Hydrologische memo

2026-03-30

1. Controle hydrologische component Campagnebeek fase 2

Figuur 6: Het lengteprofiel van het ontwerp scenario bij een maatgevende afvoer.

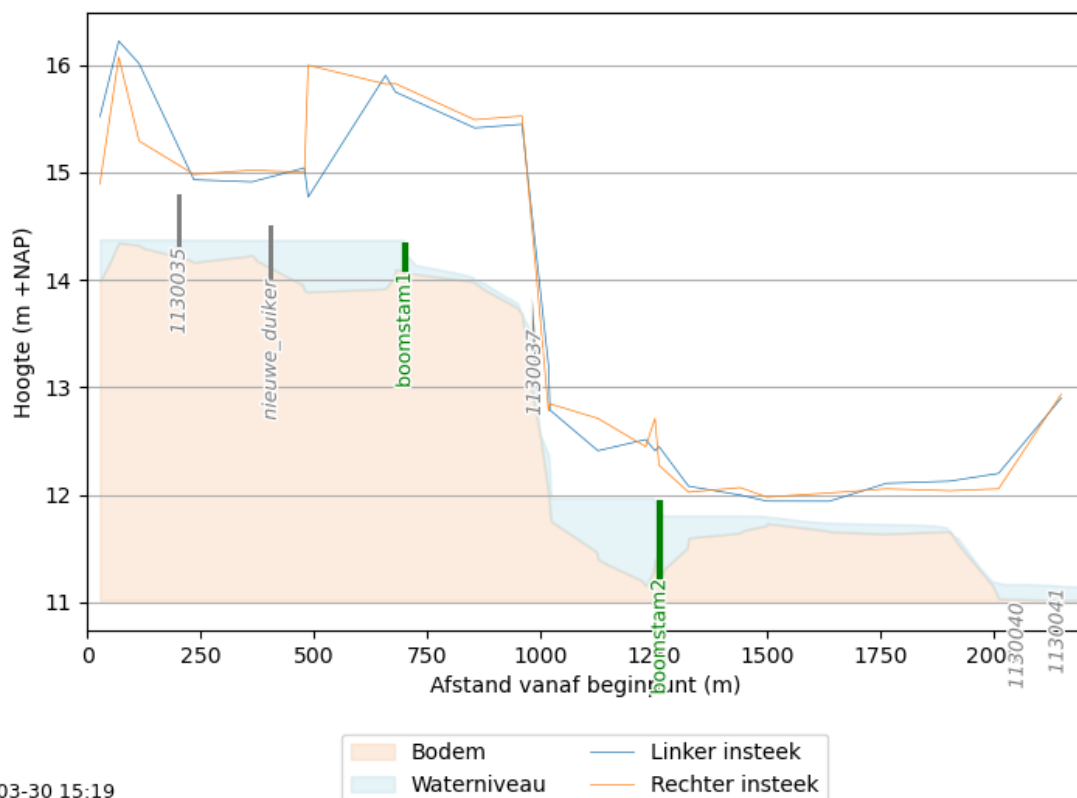
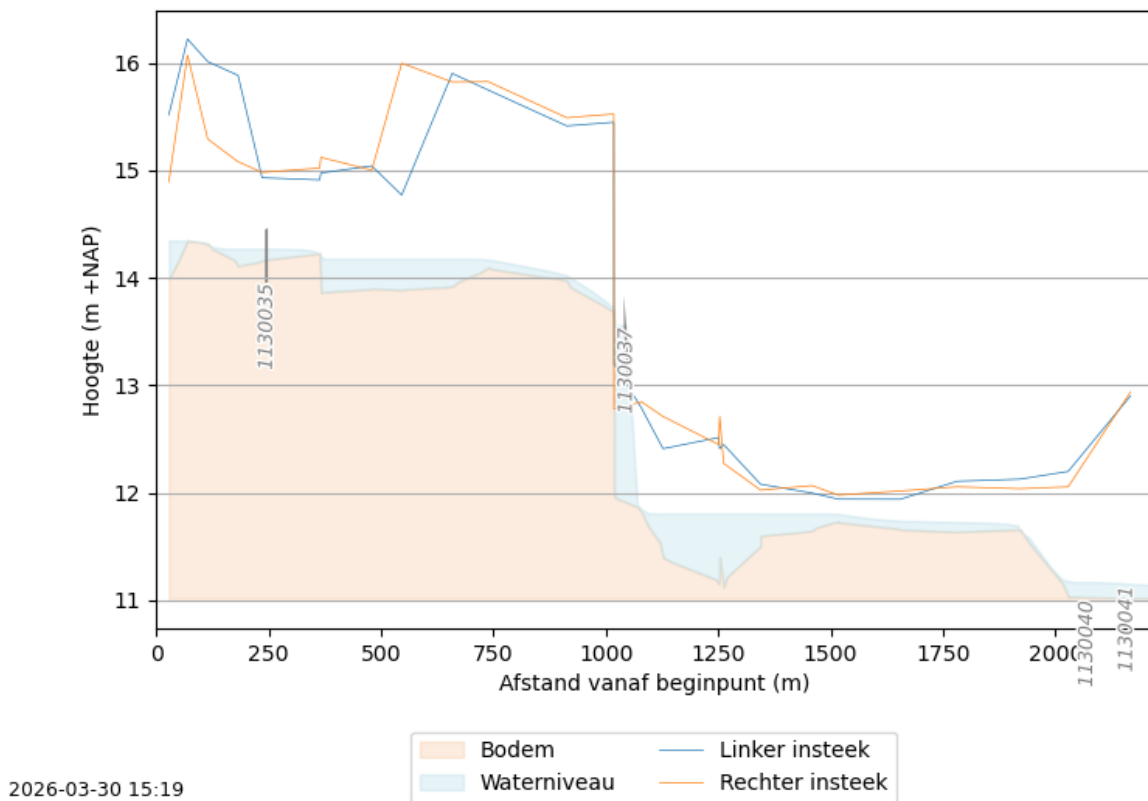
De ligging van de waterbodem wordt door het nieuwe ontwerp enigszins rechtgetrokken (Figuur 5 en Figuur 6). In de huidige situatie bestond een scherpe sprong rond ~350 m vanaf het begin van de Campagnebeek, terwijl deze in het ontwerp meer geleidelijk verloopt. Alsnog bestaat er een laagte tussen de nieuwe duiker en locatie van boomstam 1. In de figuren is ook een dal zichtbaar in de insteekhoogte. Dit komt doordat de flauwe oever vóór dioler 1130035 en na de nieuwe duiker eindigt op het hogere plateau waar ook de aanliggende percelen op liggen. Daartussen eindigt de flauwe oever in het bestaande beekdal.

Ook benedenstrooms van duiker 1130037 verloopt de waterbodem in de ontwerp situatie geleidelijker maar ook hier is sprake van een laagte. Deze laagte is echter gewenst vanuit ecologisch standpunt, omdat het een gevarieerder habitat oplevert in combinatie met het ondiepe profiel benedenstrooms van boomstam 2.

De boomstammen zorgen volgens plan voor een verhoging van de waterstand, zonder dat de gefaciliteerde drooglegging in het geding komt. Het laagste maaiveld in fase 2 ligt volgens AHN5 op 15,20 m+NAP ter plaatse van de coördinaat 199692.89,396788.54 (RD new). Dit is ruim boven maximale waterstand zoals zichtbaar in Figuur 6.

Figuur 7: Het lengteprofiel van het ontwerp scenario bij een T100 situatie. Het betreft hier de maximale waterstand die zich voorgedaan heeft gedurende de rekenperiode.

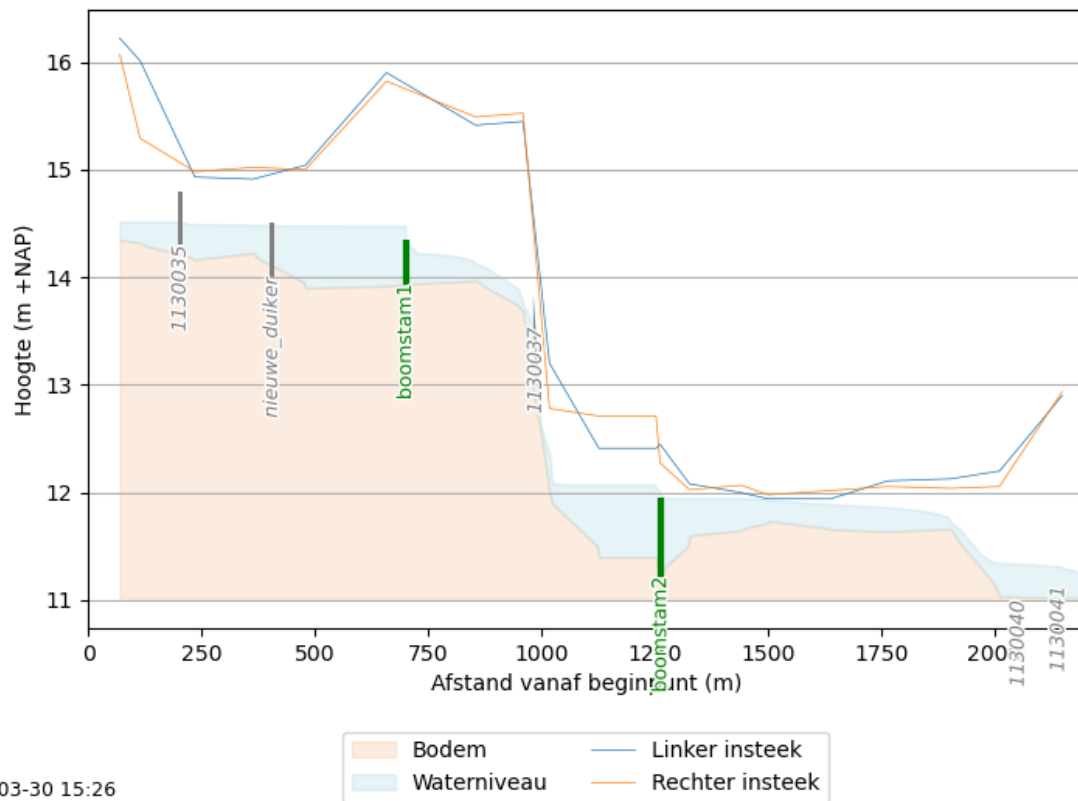
De doorgerekende scenarios leiden niet tot inundaties in fase 2. Zelfs bij een T100, het meest extreme doorgerekende scenario, lijkt de beek niet buiten haar oevers te treden ([Figuur 7](#)). Het gebrek aan inundaties kan verklaard worden door het kleine vanggebied van de Campagnebeek in combinatie met de grote capaciteit van de beek. De afvoer bedraagt in een T100 situatie nog geen 100 l/s. Daarbij moet genoemd worden dat de modellen niet gevalideerd zijn door gebrek aan metingen.

Figuur 8: Droogleggingskaart van de ontwerp situatie bij een maatgevende afvoer.

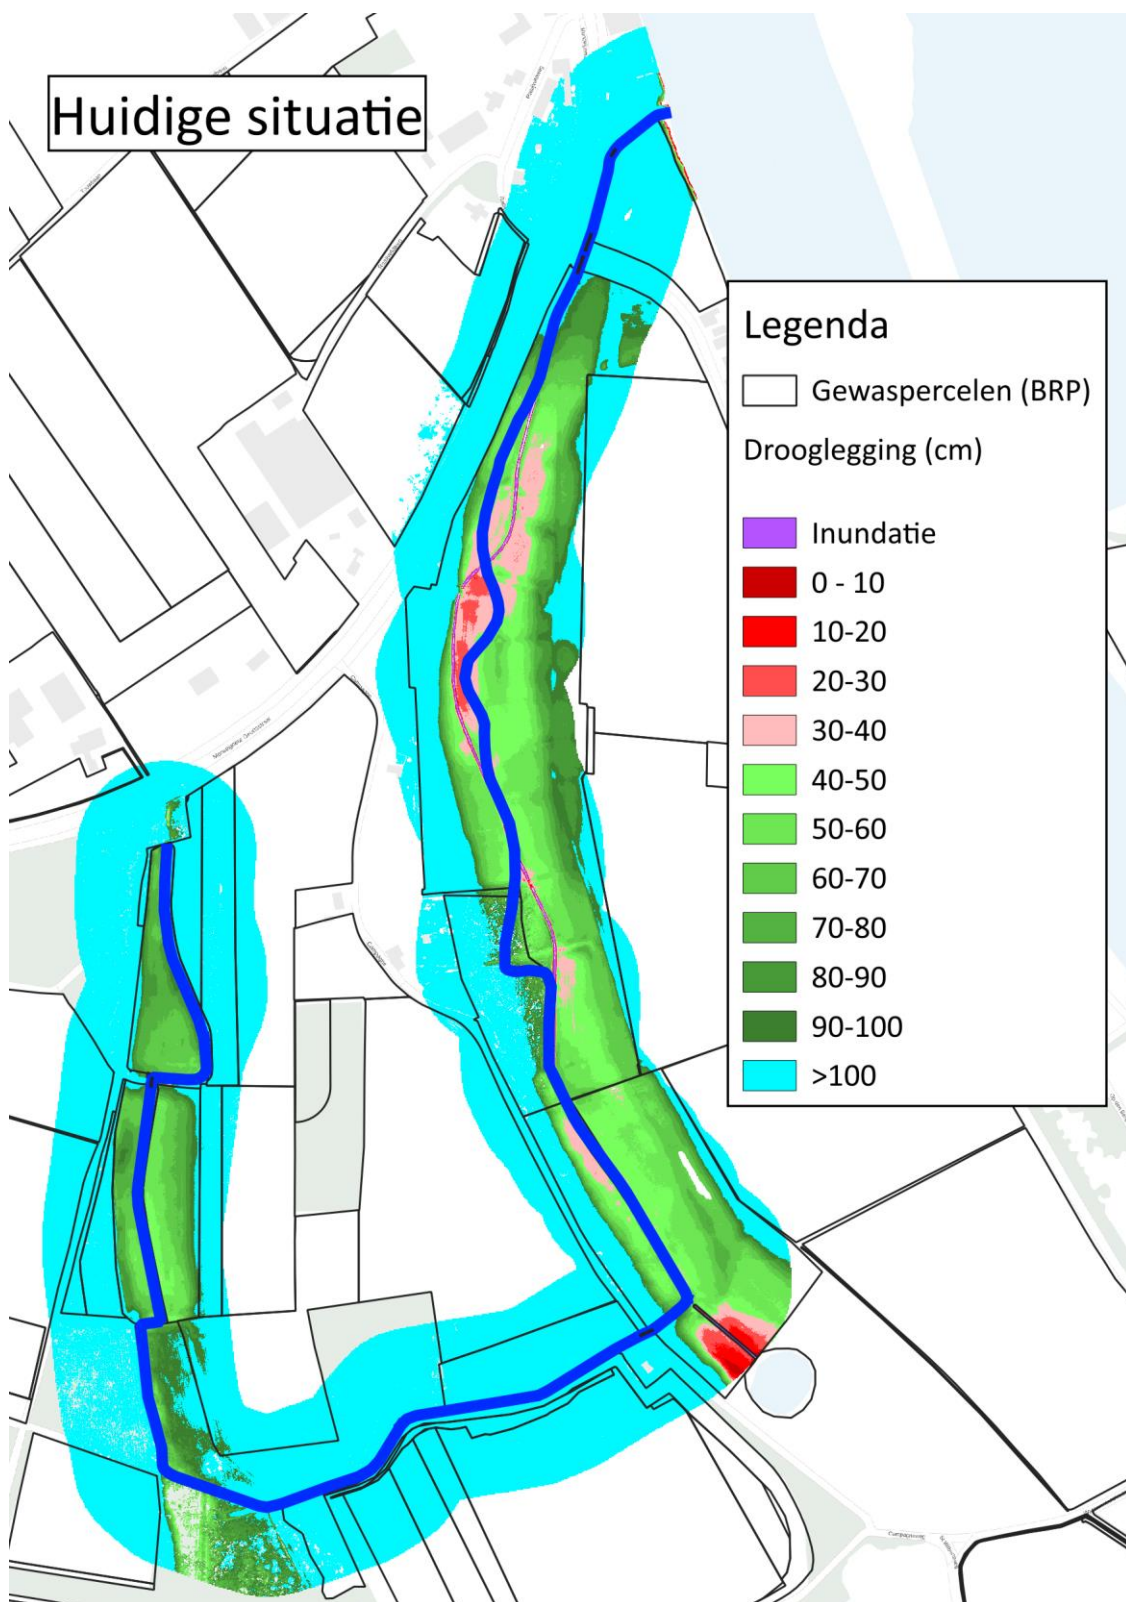
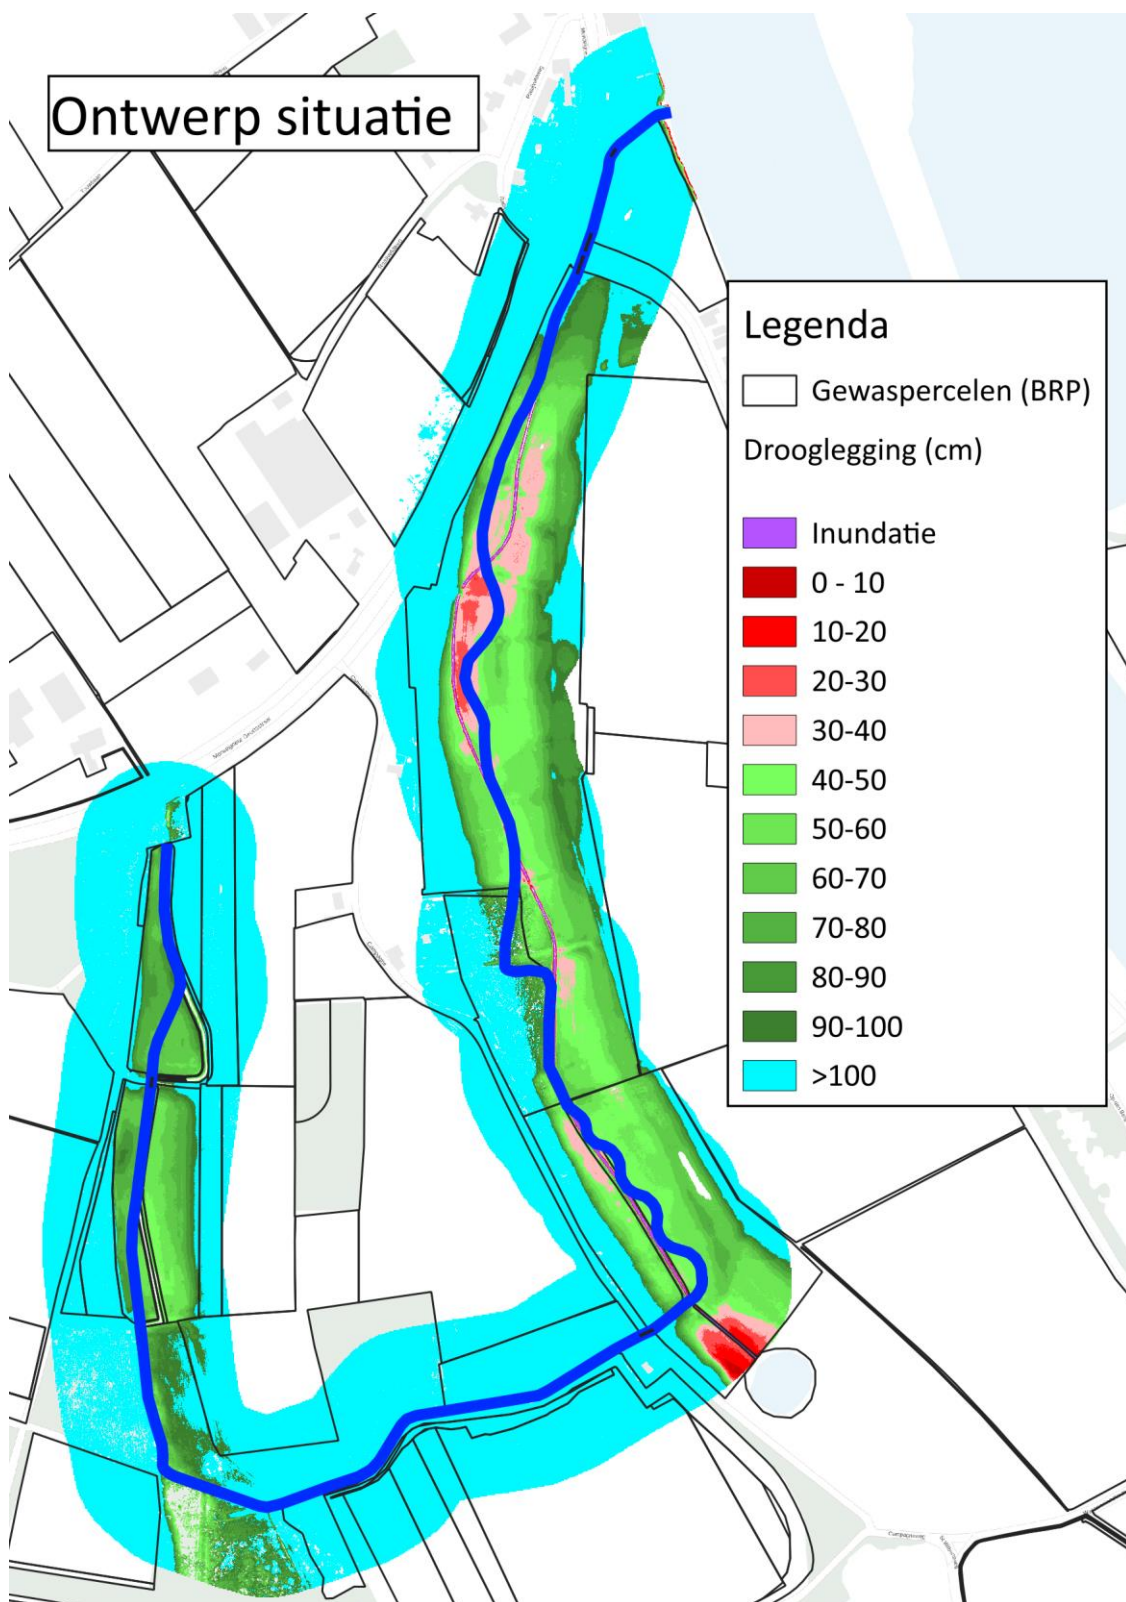
In de huidige situatie is de drooglegging (i.e. de verticale afstand tussen het maaiveld en het waterpeil) behoorlijk groot; voor veel percelen bedraagt dit meer dan een meter (lichtblauwe pixels in [Figuur 9](#)). Door het ontwerp kleuren er pixels van landbouwpercelen meer groen ([Figuur 8](#)), wat betekent dat de drooglegging kleiner is geworden. Nergens in fase 2 zijn de pixels echter rood, wat zou betekenen dat de drooglegging kleiner is dan 40 cm. LET OP: de droogleggingskaarten zijn gemaakt op basis van het maaiveld zoals dat in het AHN4 is vastgelegd. Dat betekent dat de drooglegging t.o.v. de flauwe oever, waar het profiel veranderd wordt, kleiner zal zijn. Deze kaart dient dus voornamelijk als een indicatie van de drooglegging op de landbouwpercelen, en niet als een indicatie van de drooglegging t.o.v. het waterpeil in de flauwe oever.
